Oppdatert situasjonsplan på V/A anlegg Gbnr. 21/6

Situasjonsplan gnr 21, bnr 6
Sekunderbolig med garasje
Tiltakshavarar: Ingvar Jordal og Inger Ø Jordal

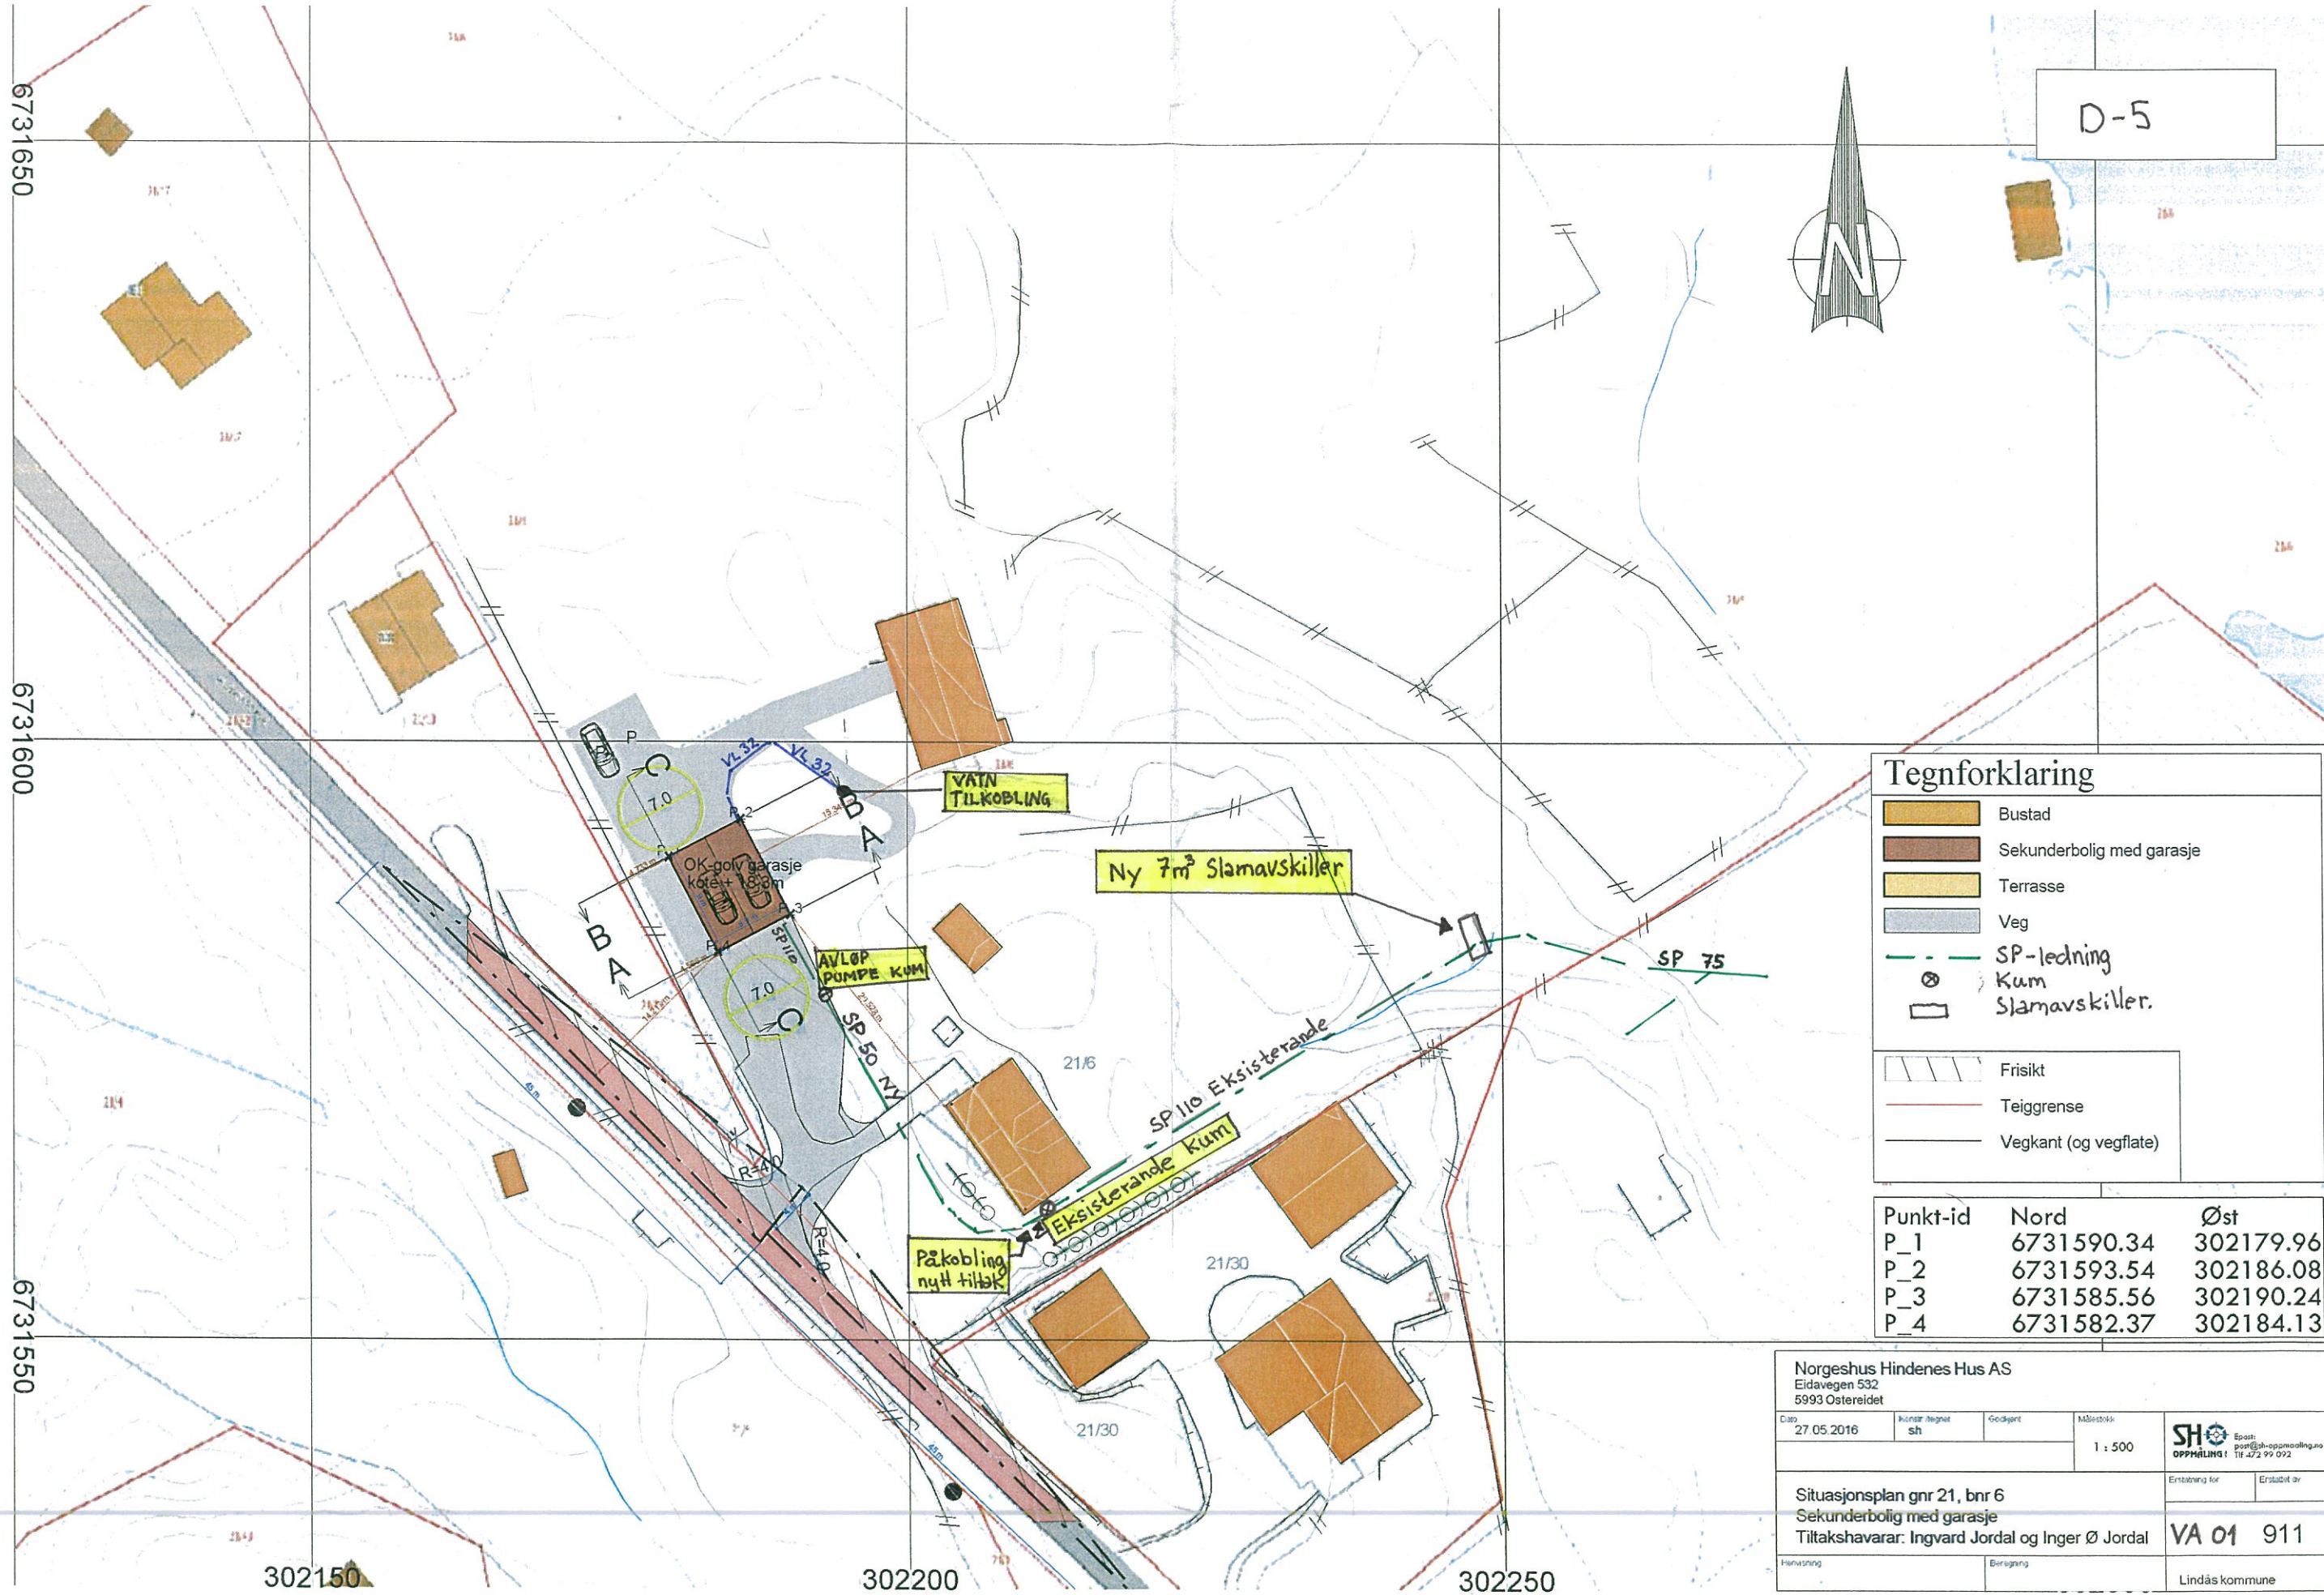
På oppdatert V/A plan blir en 4m3 slamavskiller erstattet med en på 7m3.
.Som plan viser, ligger slamavskilleren akkurat på grensen mellom LNF-område og LNF spredd bebyggelse.
Slik vi ser tiltaket etter befaring så blir 7m3 lagt slik at vi ikke kommer i strid med arealformålet, og dermed er dispensasjon ikke nødvendig.

Stikkledninger i forbindelse med slamavskiller vert tilknyttet eksisterende ledninger på en slik måte at det ikke vil gi varige sår i terrenget, eller vanskeliggjøre landbruksdrift.
